TRATTA A.V./A.C. TERZO VALICO DEI GIOVI
PROGETTO ESECUTIVO

VAR0018 - Variante per la modifica del Piano Ferro del Bivio Fegino e Rilocalizzazione FA91

DOPPIO BIVIO FEGINO

PLANIMETRIA DI SOVRAPPOSIZIONE PROGETTO DEFINITIVO - PROGETTO DI VARIANTE

PLANIMETRIA

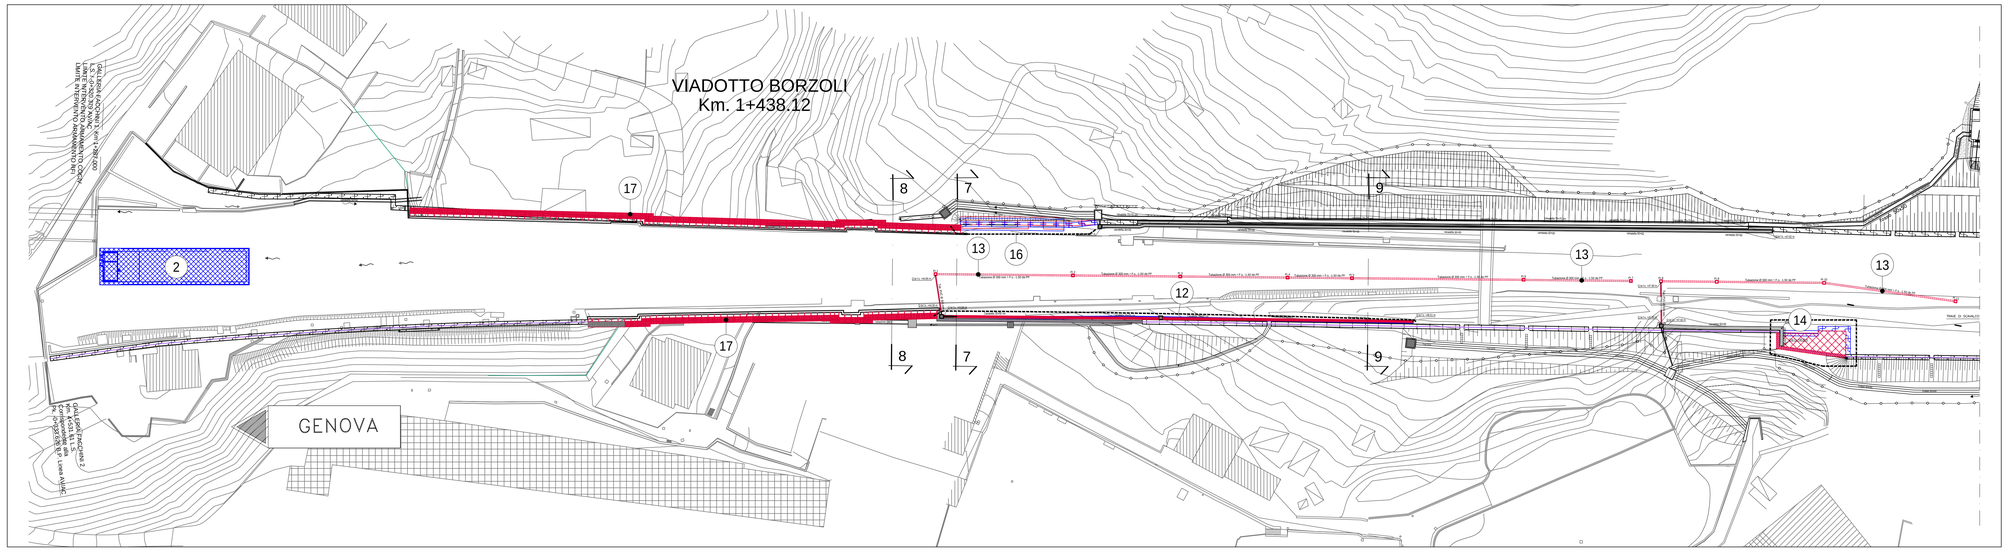
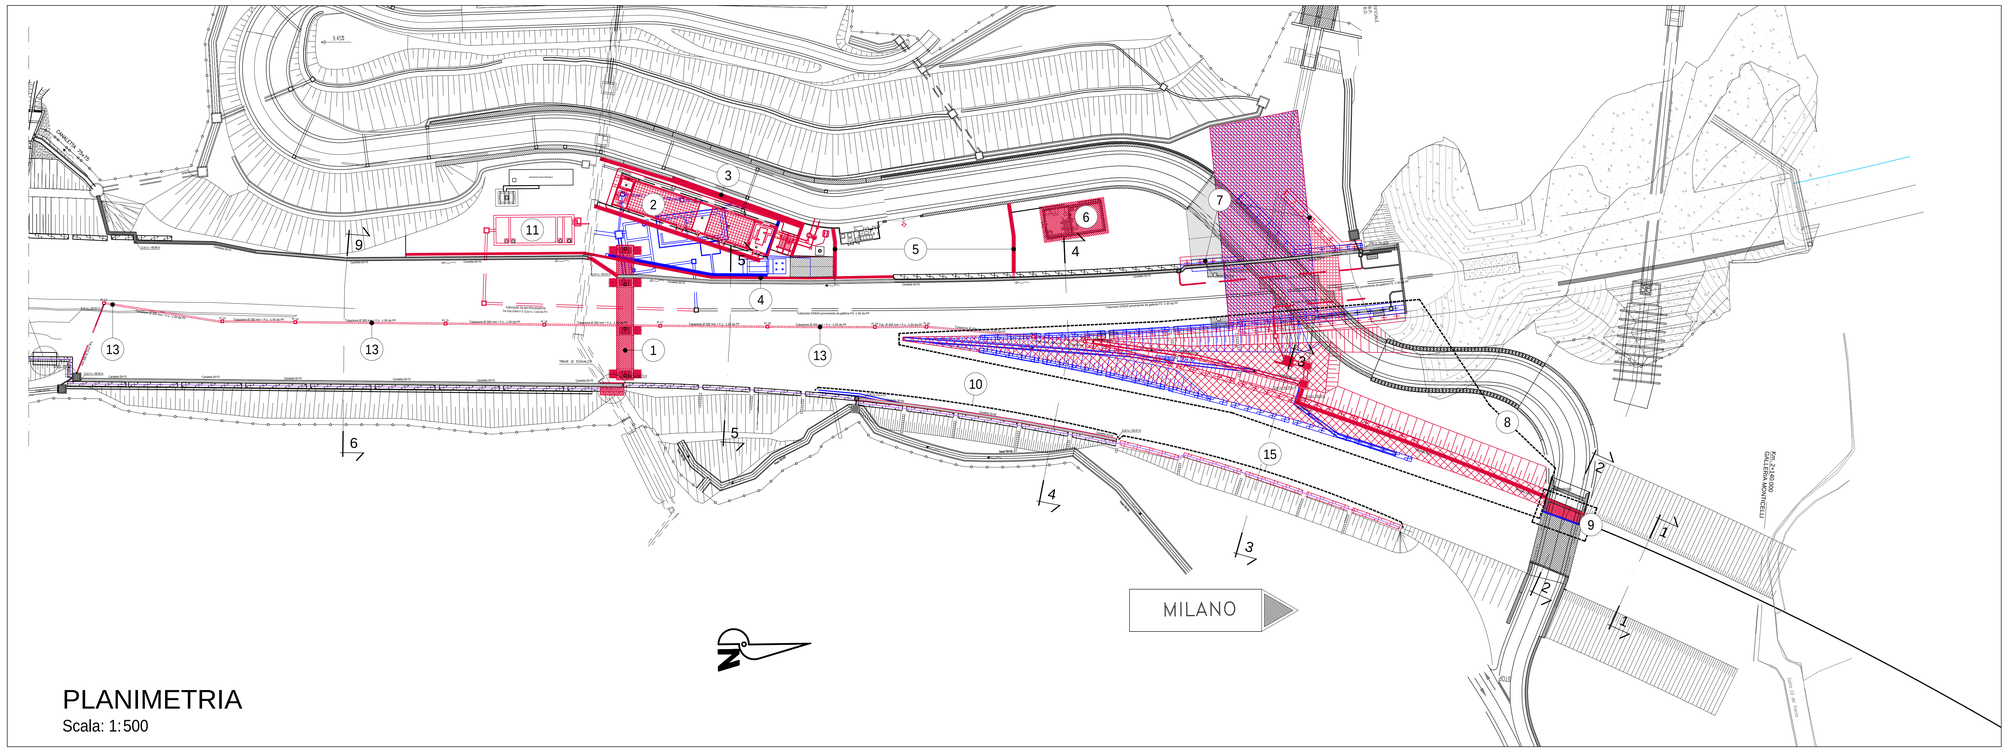
1) Costruzione nuova galleria tecnica per percorso cavidotti elettrici sotto binario con rastrelliere interne. La galleria tecnica è dotata di 3 uscite dei cavidotti nel tratto sotto il parco ferroviario ed un'uscita all'interno del piazzale IN91. In corrispondenza di ogni uscita è disposto un passo d'uomo con scala alla marinara di accesso alla galleria tecnica.

2) Il fabbricato FA91 è stato spostato dalla posizione originaria, limitrofa all'accesso nella galleria Facchini ed ubicato nel piazzale IN91. In ogni caso è mantenuta la demolizione del fabbricato esistente in corrispondenza dell'ubicazione originaria del fabbricato FA91. Tale fabbricato è stato inoltre anche allungato di 5 m rispetto al progetto definitivo originario.

3) Il muro in conglomerato cementizio armato perimetrale al piazzale IN91 lato strada è stato allungato di 5 m in conseguenza del corrispondente allungamento del fabbricato FA91.

4) Il muro in conglomerato cementizio armato perimetrale al piazzale IN91 lato parco binari è stato allungato di 5 m e proseguito fino alla barriera al rumore di progetto. Sulla sommità di tale muro, posta a circa 10 cm sopra il piano finito di piazzale interno IN91, è stata disposto un gard-rail di caratteristiche H3 bordo ponte per assicurare la separazione e garantire la sicurezza nel movimento mezzi all'interno del piazzale; in conseguenza di tale inserimento il fusto del muro in cemento armato è stato portato da 30 cm di spessore iniziale a 50 cm.

5) All'interno del piazzale IN91 la raccolta delle acque piovane avviene mediante la disposizione di canaline prefabbricate con copertura grigliata carrabile. In corrispondenza del fabbricato FA91 è stata spostata la canalina grigliata avvicinandola al fabbricato e invertendo la pendenza di deflusso. Lungo il tratto di piazzale da ingresso strada a passaggio a raso, sono state aggiunte n. 2 canaline grigliate dim. 50x50 cm nette interne per la raccolta acque del piazzale avente pendenza di circa 1.6%, parallela alla pendenza del tracciato ferroviario. Tali canaline sono collegate alla canalina longitudinale disposta lato parco ferroviario a bordo muro e di dimensioni 50x70 cm.

6) Il fabbricato antincendio è stato spostato in prossimità del passaggio a raso per consentire di avere maggiore spazio di manovra all'interno del piazzale.

7) Le barriere al rumore hanno una sagoma differente in corrispondenza del passaggio a raso lato monte per consentire una larghezza adeguata per il transito dei mezzi in corrispondenza del passaggio a raso.

8) In corrispondenza del bivio tra linea alta velocità ed ingresso galleria Monticelli il rilevato è stato allargato nel ramo verso la galleria Monticelli in conseguenza dello spostamento dei binari rispetto al progetto definitivo. Tale spostamento del rilevato ha richiesto anche un rialzo del terrapieno compreso all'interno della biforcazione linea AV-galleria Monticelli di circa 1.80 m di spessore. Tale rialzo ha comportato l'innalzamento del passo d'uomo di accesso al manufatto idraulico insistente in tale zona di circa 1.80 m. L'allargamento del rilevato rispetto alla configurazione di progetto definitivo ha comportato anche la variazione del tracciato delle barriere al rumore.

9) Lo spostamento del tracciato dei binari definitivi in corrispondenza del ramo di ingresso alla galleria Monticelli ha comportato, in corrispondenza del manufatto NVVA (scatolare per sottopasso ferroviario), lo spostamento delle canaline portacavi; non essendoci però sufficiente larghezza per ospitare tali canaline portacavi (n. 1 canaletta a 2 gole largh. 625 mm + n. 3 canalette a 1 gola largh. 210 mm) ed un passaggio pedonale di camminamento, risulta necessario allargare in tale tratto la larghezza della sede ferroviaria mediante demolizione del muro perimetrale di recinzione e sua ricostruzione in una posizione spostata di circa 2.90 m al di sopra di una nuova trave in c.a. 70×110 cm; inoltre verrà creato un piano di appoggio delle canaline e per il camminamento mediante la disposizione di un grigliato metallico poggiante su un sistema di profilati metallici collegati mediante tasselli chimici alla struttura in cemento armato del manufatto NVVA.

10) La canalina idraulica già posizionata in opera per la raccolta delle acque provenienti dalla sede ferroviaria verrà rimossa e riposizionata ad una quota altimetrica superiore; tale modifica è necessaria in quanto, con l'allontanamento della sede dei binari rispetto alla configurazione di progetto definitivo, è aumentato, a parità di pendenza trasversale del 3% del supercompattato, il dislivello trasversale tra la cuspide e la quota di estradosso della canalina idraulica perimetrale.

11) La vasca di flottazione è stata abbassata di circa 30 cm rispetto alla configurazione di progetto definitivo in quanto la tubazione di ingresso è stata spostata più in basso per defluire al di sotto della canalina idraulica perimetrale lungolinea.

12) La canalina idraulica già posizionata in opera interferisce con i baggioli di fondazione dei pali TE: risulta necessario pertanto rimuovere l'intero tratto già posizionato e sostituirlo con una canalina di dimensioni ridotte (larghezza massima 35 cm).

13) Il sistema di raccolta delle acque piovane lungo l'intera linea del doppio bivio Fegino è stato modificato nella configurazione seguente: in linea generale al supercompattato, di caratteristiche già di per se drenanti, è stata assegnata una cuspide centrale con pendenze trasversali pari al 3% minime verso canaline di raccolta perimetrali se in trincea o verso embrici se in rilevato; all'interno del parco ferroviario sono state introdotte due cuspidi laterali e un impluvio centrale in modo tale da limitare lo spessore del ballast ferroviario; in corrispondenza dell'impluvio centrale sono stati introdotti pozzetti a passo circa 25 m con copertura grigliata e collegati da una tubazione DN300 per consentire il deflusso di eventuali acque ivi raccolte.

14) La disposizione del Fermacarro tipo 1 mod. RAWIE (o equivalente), di lunghezza circa 13.40 m, richiede in un punto della linea l'allargamento della sede ferroviaria rispetto alla configurazione già realizzata. A tale proposito si rende necessaria la costruzione di un nuovo muro in conglomerato cementizio armato fondato su micropali previa rimozione del rilevato di scarpa già realizzato e l'esecuzione del relativo allargamento del rilevato a tergo del muro; essendo già realizzati, occorrerà demolire anche un tratto di cordolo di fondazione delle barriere a rumore su micropali per una lunghezza di circa 13 m e il cordolo di sommità del muro controterra su cui insistono le barriere al rumore per una lunghezza di circa 9 m, per una lunghezza complessiva di 22 m.

15) E' stato inserito un nuovo cordolo di fondazione su micropali per i tratti di barriera al rumore T8 e T9 della BT1d2 lato valle per una lunghezza complessiva di 65.70m.

16) Spostamento barriera a rumore

17) Realizzazione di una nuova passerella metallica su viadotto Borzoli sia per il camminamento che per le canalizzazioni elettriche
